# Landkreis Kronach, Rad-Orte-Katalog

Rad-Ort Nummer 17-014

Ort Kronach-Nord, Kronachallee N 50°14'19", O 11°19'39"

## Situation

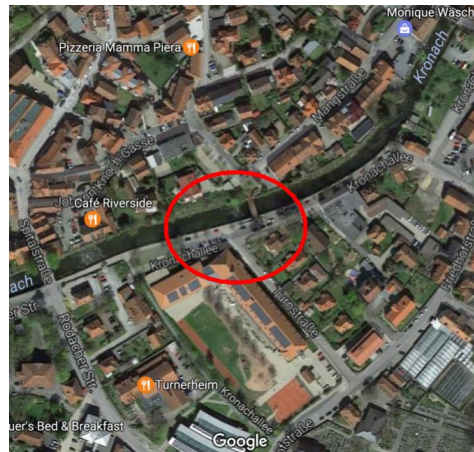
Die Kronachallee ist Einbahnstrasse nach Südwesten. Am Beginn beim Kau-langer weist ein Schild die Kfz-Fahrer darauf hin, dass ihnen hier Radler entgegenkommen können. Bei der Spitalbrücke stehen Radwegweiser nach Osten auf die Kronachallee zu. 160 Meter weiter zwingt die Beschilderung die Radler nach rechts in die Turnstr., oder leitet sie nach links auf die enge Brückenauffahrt, statt geradeaus auf die freie Einbahnstrasse hinzuweisen. Die Brücke leitet auf die Mangstrasse, an deren nordöstlichem Ende die Führung unvermittelt endet.

Die Beschilderung ist eine unnötige Behinderung des Radverkehrs von Kronach in Richtung Dörfles, Friesen, Steinberg.

Grünen Pfeil geradeaus, statt links auf die Brücke weisen lassen.

Unter dem blauen Abbiegeschild darauf hinweisen, dass die Kronachallee für Radler entgegen der Einbahnrichtung befahrbar ist:

z.B. Schild 1000-33 „Radfahrer im Gegenverkehr“,

z.B. Schild 1022-10 „Radfahrer frei“.
